**Gestaltung des Vorplatzes im Umfeld der Baustelle
am Knotenpunkt Mozartstraße / Bahnhofstraße**

Neubau KAMPEO

Auswirkungen auf das Stadtbild und die
verkehrlichen Bezüge

Ansicht der Straßenseiten des Entwurfes / Ecke Mozartstraße - Bahnhofstraße

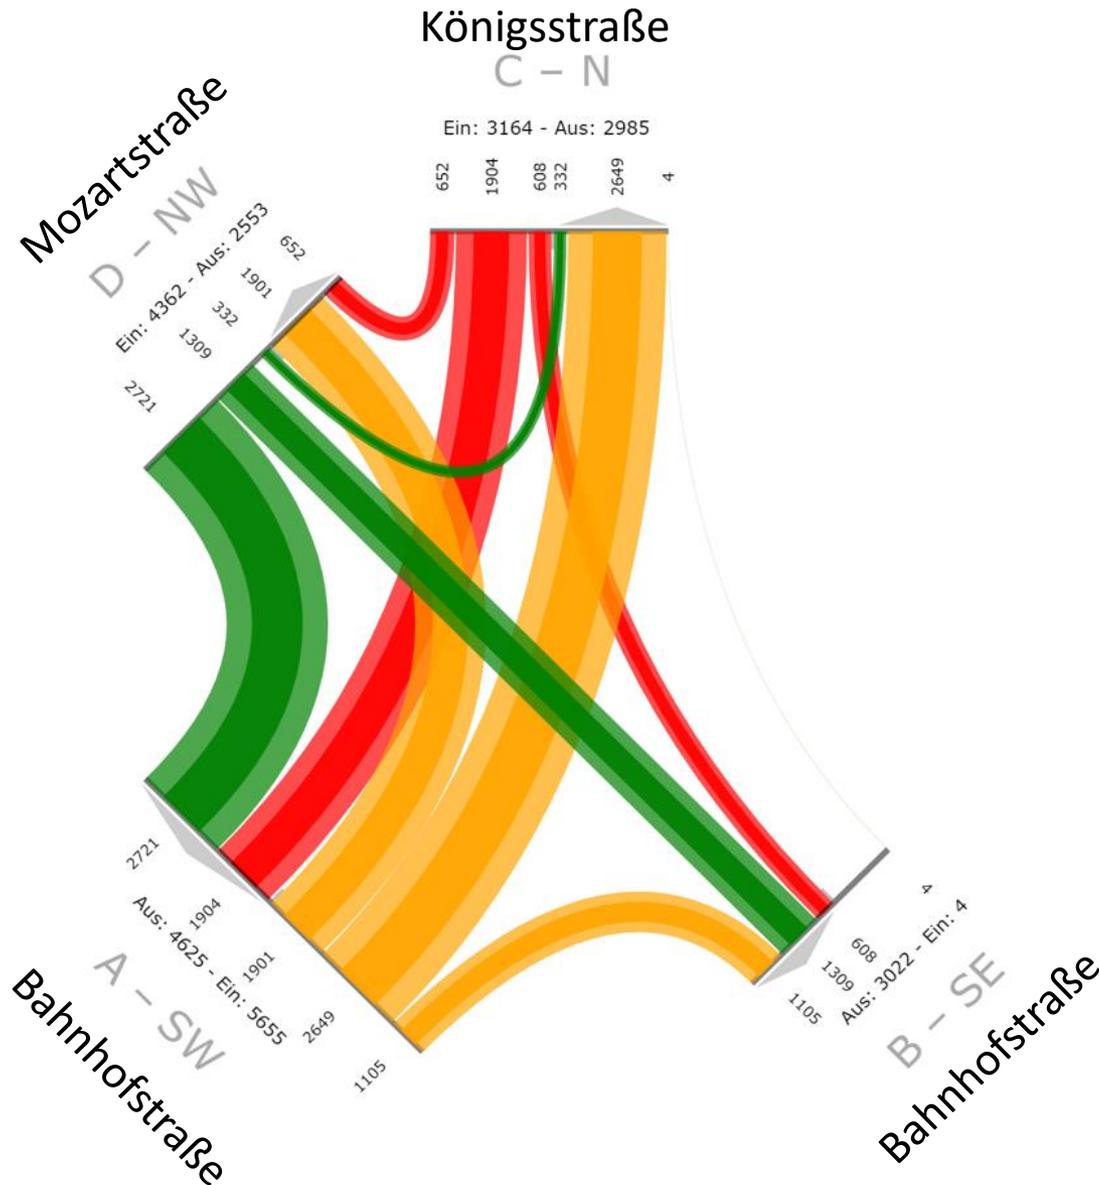
- Sehr beengter Straßenraum im Bereich der Ecke Mozartstraße – Bahnhofstraße
- unzureichender Platz für Fußgänger, notwendige Beschilderung und Ampelanlage
- Beengtes Stadtbild, vor allem im Gegensatz zum Bereich vor dem Forum
- Fehlende Begrünung

Darstellung der verkehrlichen Auslastung der Kreuzung Mozartstraße - Bahnhofstraße

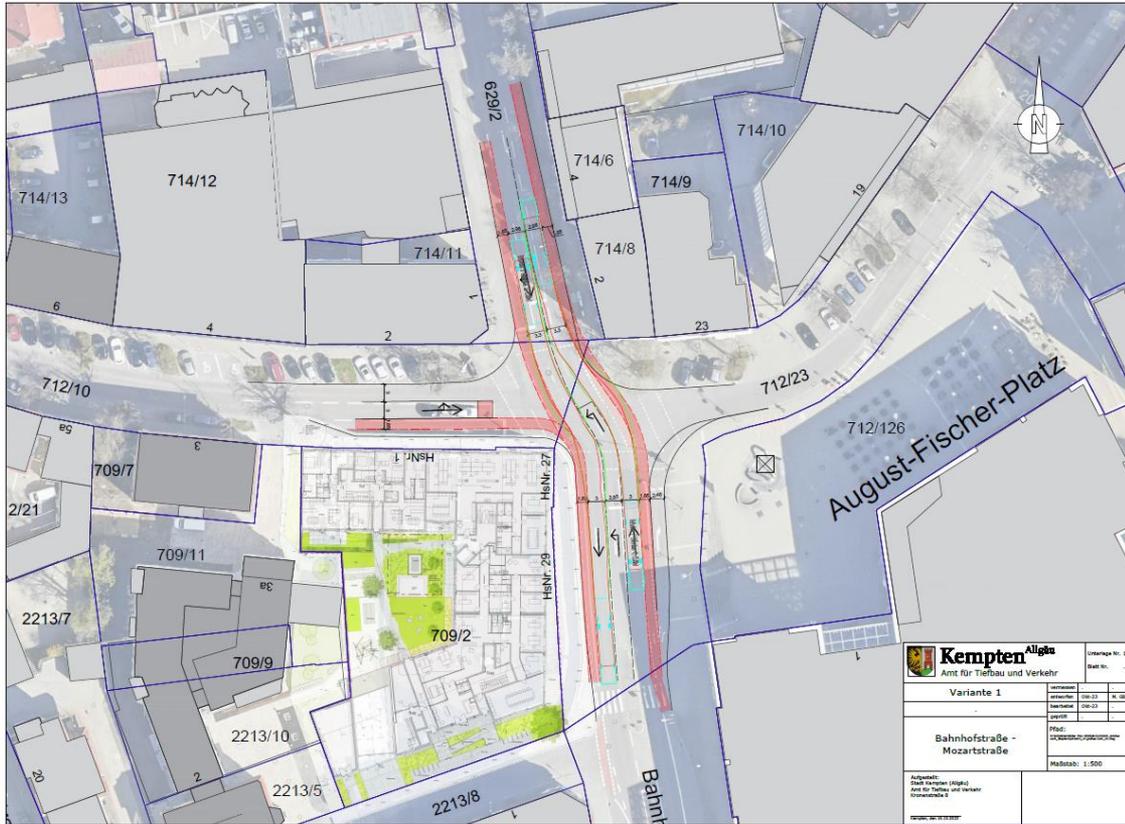
- Ausschlaggebend sind die grün eingezeichneten Linien aus der Mozartstraße in die angrenzenden Straßen.
- Die Linksabbieger und der Geradeausverkehr sind im Gegensatz zum Rechtsabbieger vernachlässigbar.

Vorentwurf des möglichen
Straßenverlaufs mit
eingebledetem Grundriss

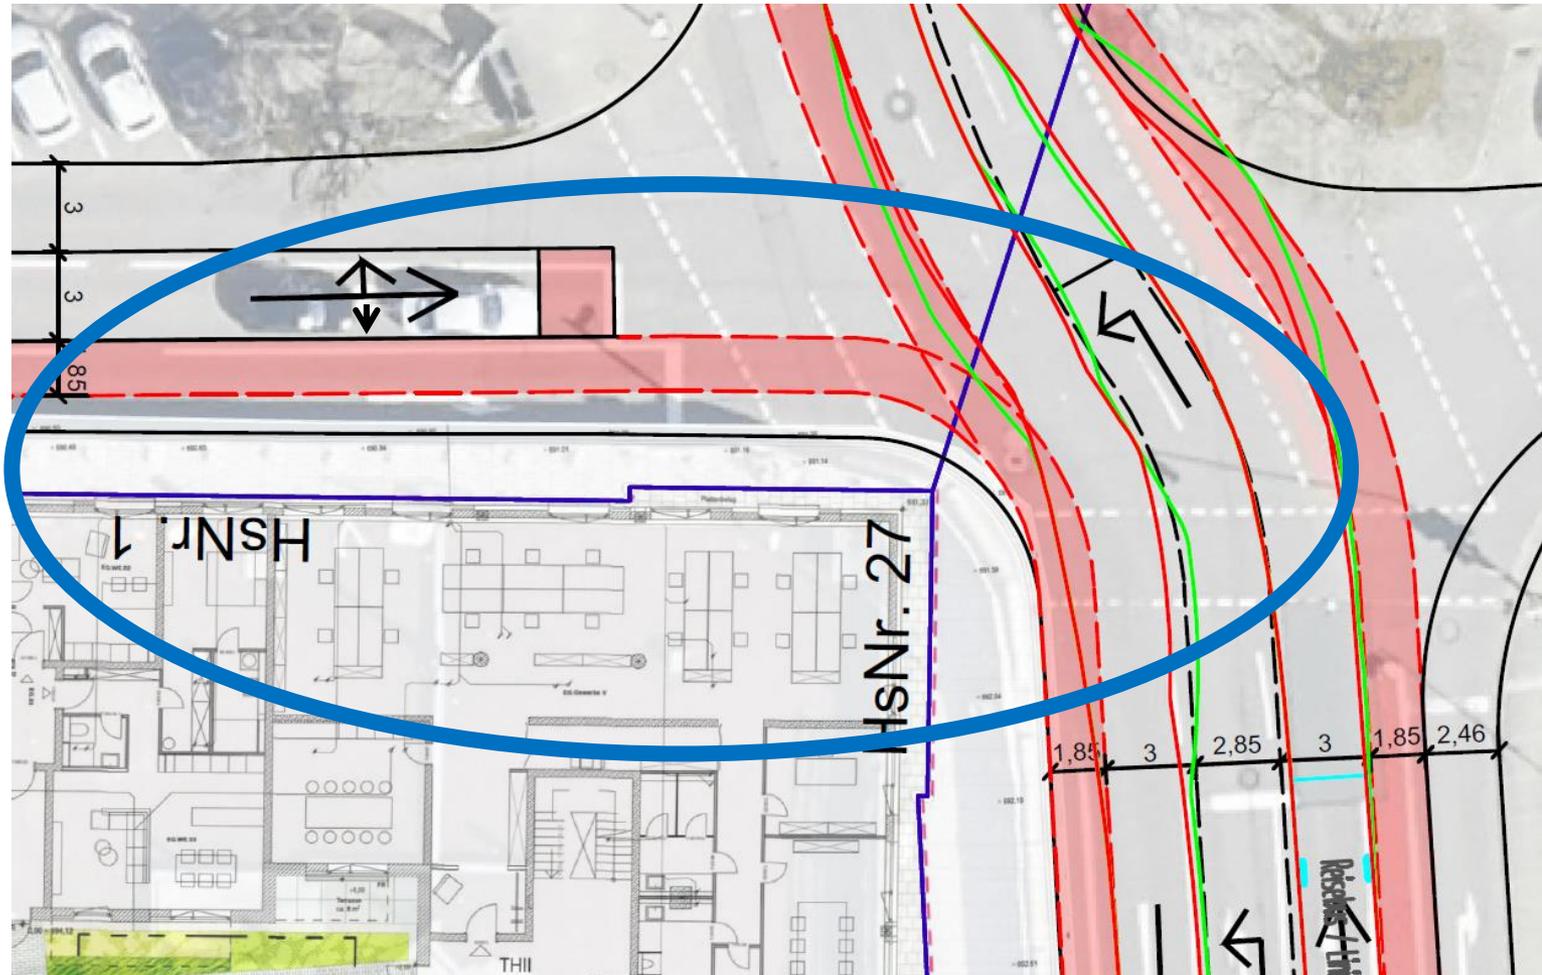
- Verzicht auf Rechtsabbieger in der Mozartstraße führt zu einer Verbreiterung des Gehweges
- Durch verbesserte Aufteilung der Spurbreiten und Verlegung der Abbiegerspur entsteht Raum für einen Angebotsstreifen in der Mozartstraße sowie der Bahnhofstraße
- Schaffung von einem deutlich angenehmeren Stadtraum im Bereich der Kreuzung
- Schaffung von Möglichkeiten eine Begrünung der Flächen (Bäume, Pflanzinseln und evtl. Fassadenbegrünung) sowie eventuellen Sitzmöglichkeiten

Ausschnitt
Vorentwurf

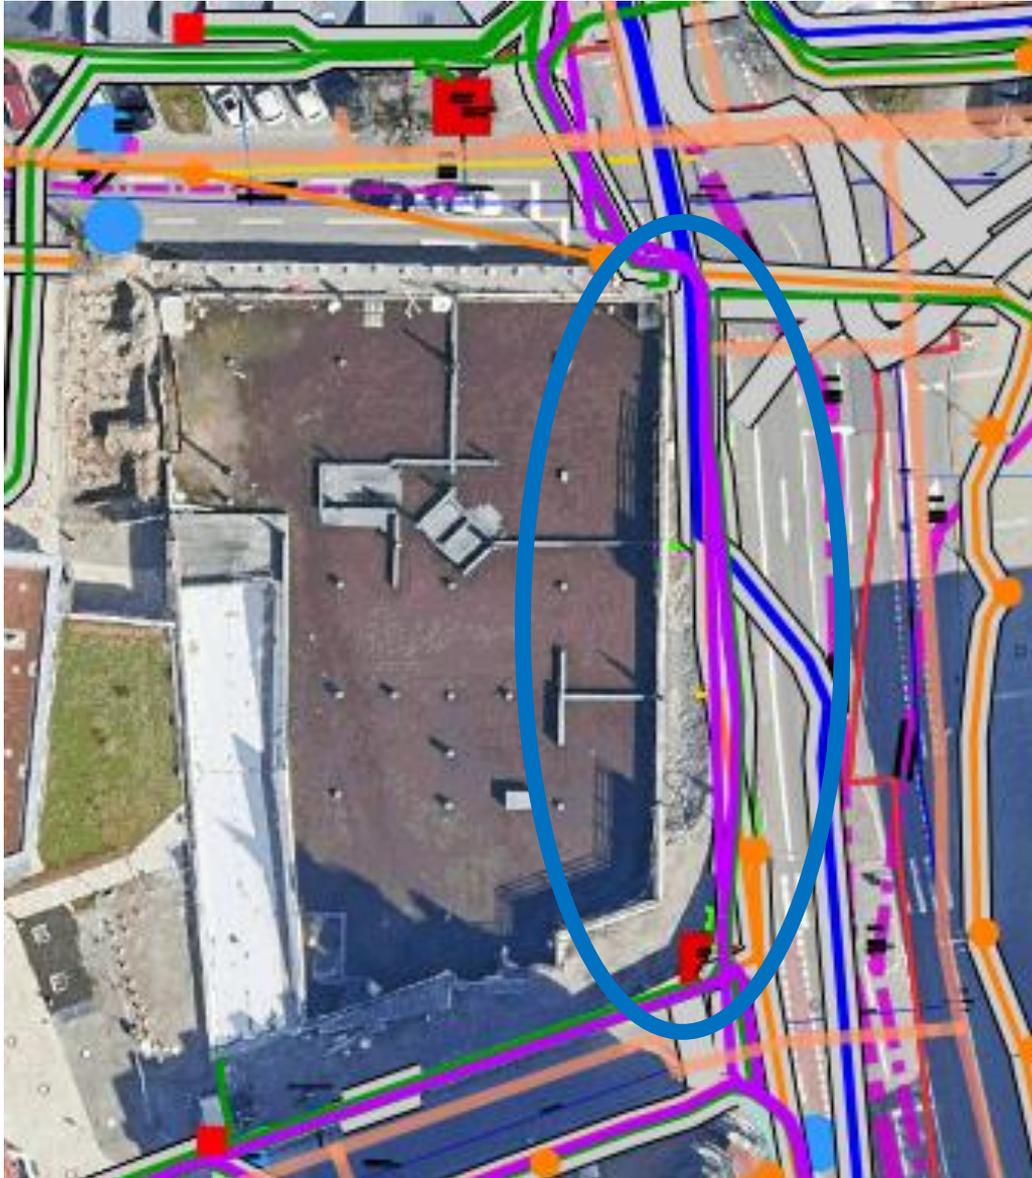
- Verdeutlichung des Flächengewinns (gelb) im Bereich Straßenecke durch Verzicht auf Rechtsabbieger in der Mozartstraße und Neuordnung der Spuren in der Bahnhofstraße

Ausschnitt
Darstellung der im Gehweg und der
Straße befindlichen
Versorgungsleitungen

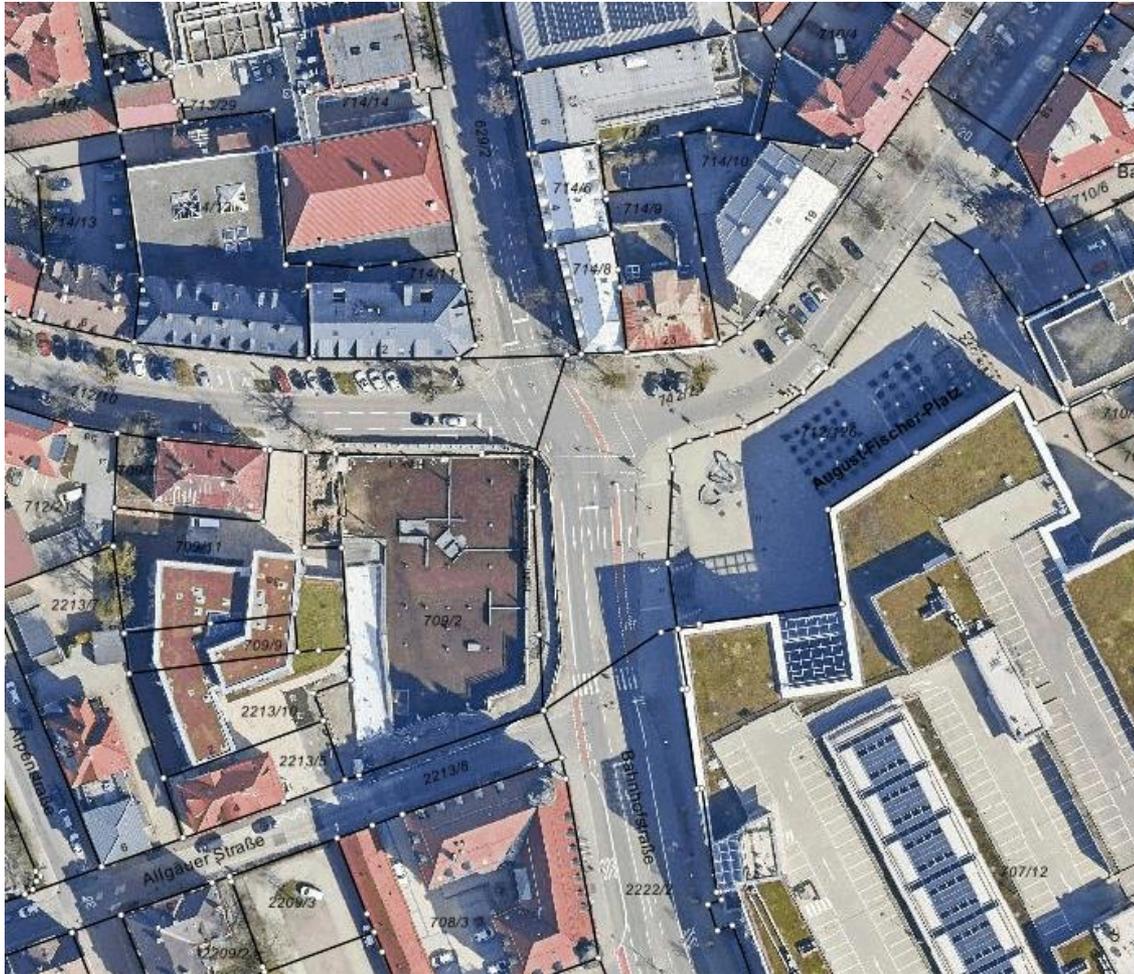
- Eine großzügige Bepflanzung vor dem Gebäude an der Bahnhofstraße ist wegen der dort liegenden Leitungen nicht möglich, daher kann der Straßenraum nur mit kleineren Bepflanzungen oder einer Fassadenbegrünung aufgewertet werden.
